## JOURNALISTS' CLUB "ASPAREZ"

ՀԱՅ-Հայաստան Ծրագրի ՊՈԱԿ-ի տնօրեն Արա Յովսեփյանին  
ՀԱՅ-Հայաստան Ծրագրի Շահառուների խորհրդի անդամներին  
ՀԱՅ-Հայաստան Ծրագրի Շե անդամ Լեւոն Բարսեղյանից

### ՆԱՍՏԿ

## Քարտեզ թիվ 2.

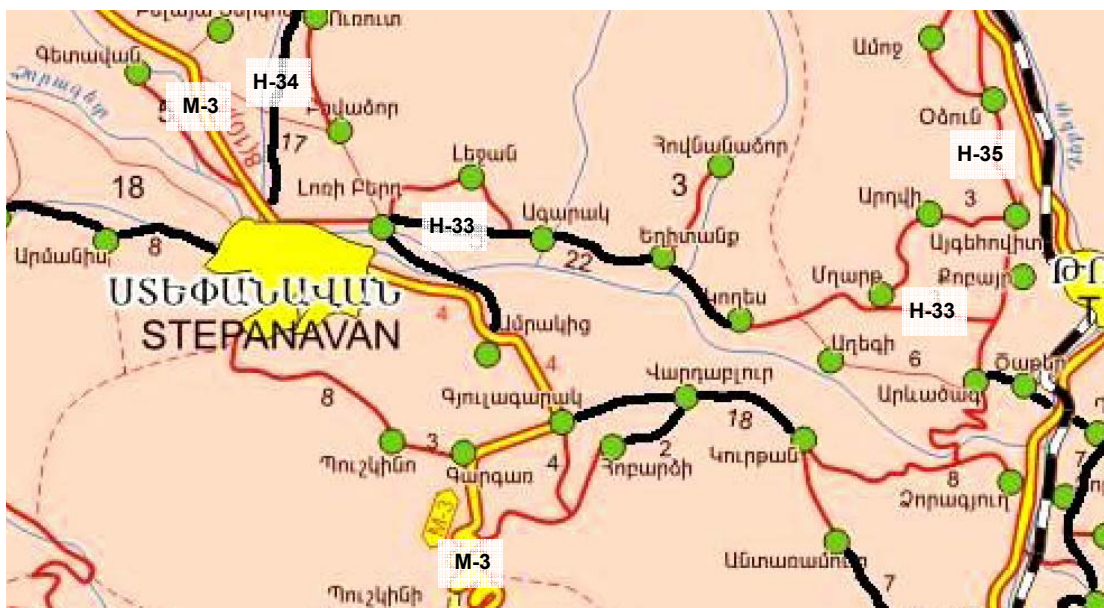
ա) 2-րդ աղյուսակի 59-րդ տողի ճանապարհահատվածներից Կողես-Յաղդան (Եղիտանք)-Ագարակ-Լոռի Բերդ (Լոռի Բերդը աղյուսակում բաց է թողնված)-M-3 հատվածները (12 կմ) կրկնում են «Լինսի» հիմնադրամի միջոցներով վերականգնվող-վերականուցվելիք «M-3---H-35» ավտոճանապարհի մի հատվածը:

**Այսպիսով ստացվում է, որ Լոռու մարզում ԶՄՅ-Հայաստան ծրագրի ճանապարհաշինության պլանը «կրկնում է» «Լինսի» հիմնադրամի պլանավորած 12 կմ ճանապարհահատված: Դա կազմում է ԶՄՅ-Հայաստան Ծրագրով Լոռու մարզում պլանավորված վերականգնվելիք կառուցվելիք 118 կմ ճանապարհների 10,1%-ը:**

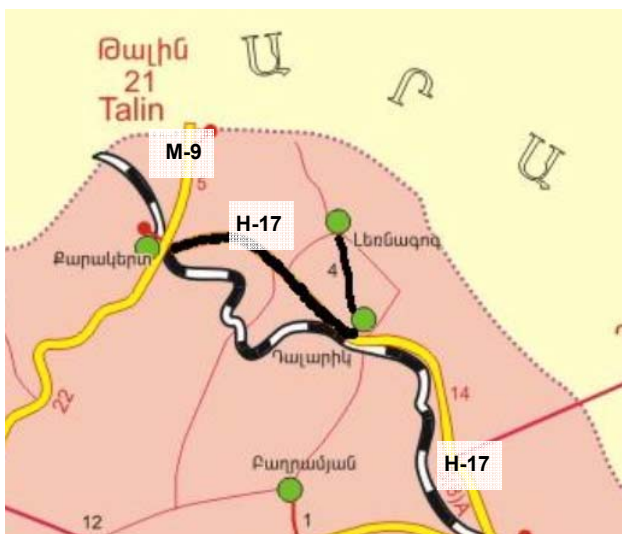
միջոցներով վերակառուցվող-վերակառուցվելիք H-21 (Գյումրի-Արմավիր) ավտոճանապարհի մի հատվածը:

Այսպիսով ստացվում է, որ Արագածոտնի մարզում ՀԱՀ-Հայաստան ծրագրի ճանապարհաշինության պլանը «կրկնում է» «Լինսի» հիմնադրամի պլանավորած 28 կմ ճանապարհահատվածներ (ա + բ): Դա կազմում է ՀԱՀ-Հայաստան Ծրագրով Արագածոտնի մարզում պլանավորված վերականգնվելիք կառուցվելիք 80 կմ ճանապարհների (ենթադրաբար տեխնիկական վրիպման պատճառով Արմավիրի մարզում նորոգման նախատեսված Քարակերտ-Դալարիկ-Լեռնագոգ 9 կմ հատվածը հաշվարկված էր Արագածոտնի մարզում, այդ պատճառով 3-րդ աղյուսակում նորոգվելիք ճանապարհների ընդհանուր երկարությունը կազմել է 89) 35 %-ը:
